# STADTRECHNUNGSHOF WIEN

StRH V - 2103111-2022

WIEN ENERGIE GmbH, Standsicherheit und  
Gebrauchstauglichkeit der  
Müllverbrennungsanlage Flötzersteig

Abbildung 4: Einblick vom untersten Schornsteinsegment in den Schornstein der MVA Flötzersteig

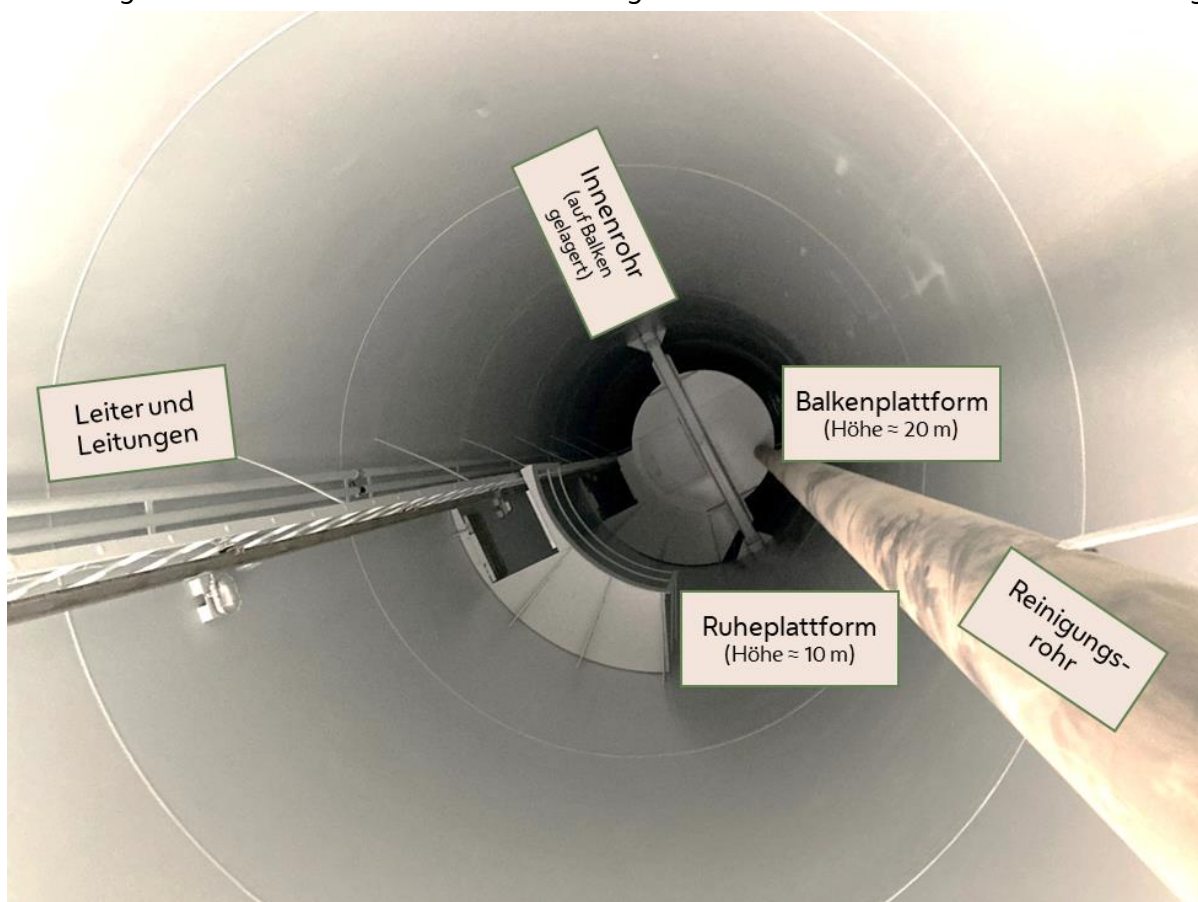
4.4.2 Nach Auskunft der WIEN ENERGIE GmbH Abteilung ABM war vor wenigen Jahren eine Sanierung durchgeführt worden. Dabei waren Schweißnähte und Schraubenverbindungen überprüft und der Anstrich erneuert worden.

4.4.3 Eine Besteigung im Inneren des Schornsteins wurde für den Ortsaugenschein auf den unteren Inspektionsabschnitt beschränkt. Hierbei konnten augenscheinlich einige nasse Stellen im Bereich der weiter oberhalb gelegenen Einmündung des Rauchfanges in den Schornstein entdeckt werden. Auf Nachfrage teilte die Abteilung ABM mit, dass der im Inneren des Kamins bis zur Ausmündung führende Rauchfang dicht sei.
